**AVIS RELATIF À LA PROTECTION
CONTRE LES EVENTUELS EFFETS NOCIFS ET NUISANCES
PROVOQUÉS PAR LES RAYONNEMENTS NON IONISANTS
GÉNÉRÉS PAR DES ANTENNES ÉMETTRICES STATIONNAIRES**

Commune : WAREMME - Exploitant : TELENET GROUP

Référence exploitant : LG2440A

Rapport n° 4353 / 2023

Figure 1 : Vue en plan des lieux de séjour et des points de contrôle

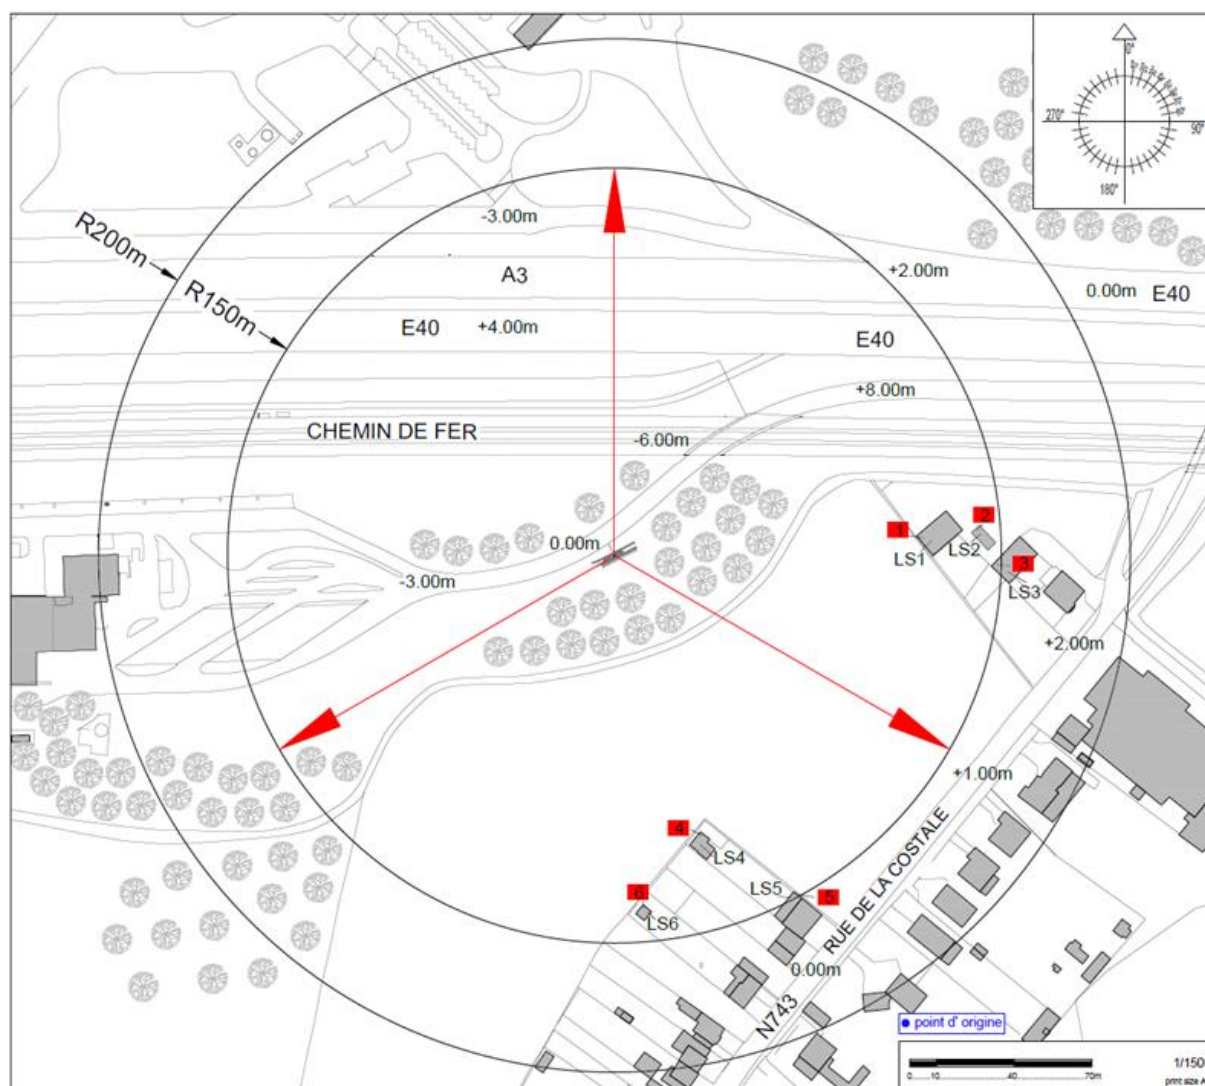
Les fréquences d'émission, la puissance rayonnée par chacune des antennes et leur gain permettent de déterminer le rayon de la zone à analyser. Tout dépassement de la limite par installation est exclu en dehors de cette zone. Le tableau 2 reprend les 35 LS² pour lesquels l'indice d'exposition est le plus élevé. Les différentes colonnes indiquent :

- le numéro du point de contrôle repris sur un des plans de la figure 1;
- le numéro du LS dans lequel se trouve le point de contrôle de la 1^{ère} colonne ;
- l'atténuation d'obstacle prise en compte pour le calcul de l'indice d'exposition dans le LS ;
- le résultat du calcul de l'indice d'exposition.

N° point de contrôle	LS	Atténuation (dB)	Indice d'exposition relatif à la limite par installation IE_i
1	LS1	3,0	0,488
4	LS4	3,0	0,409
3	LS3	3,0	0,371
2	LS2	3,0	0,347
5	LS5	3,0	0,341
6	LS6	3,0	0,214

En ce qui concerne les antennes de l'installation mentionnées dans le tableau 1, la distance maximale à laquelle la limite pourrait être atteinte, à l'extérieur, est égale à 159,9 m. S'il n'y a pas de LS à une distance inférieure, les antennes respectent forcément la limite d'immission.

Dans le cas des LS situés à l'intérieur des bâtiments, une atténuation d'obstacle est prise en compte et il en résulte que la distance maximale à laquelle la limite pourrait être atteinte se réduit à 113,2 m.

Les résultats de l'évaluation décrite au paragraphe 4 indiquent que les antennes émettrices stationnaires de l'installation faisant l'objet du présent avis ne produisent pas, dans un lieu de séjour, un rayonnement électromagnétique maximum supérieur aux limites fixées à l'article 4 du décret.

En conclusion, les antennes émettrices stationnaires faisant partie de l'installation référencée dans le paragraphe 2 et dont les caractéristiques techniques sont résumées dans le tableau 1 **respectent les limites d'immission** fixées à l'article 4 du décret du 8 décembre 2022 (M.B. du 16.12.2022) modifiant le décret du 3 avril 2009 relatif à la protection contre les éventuels effets nocifs et nuisances provoqués par les rayonnements non ionisants générés par des antennes émettrices stationnaires.
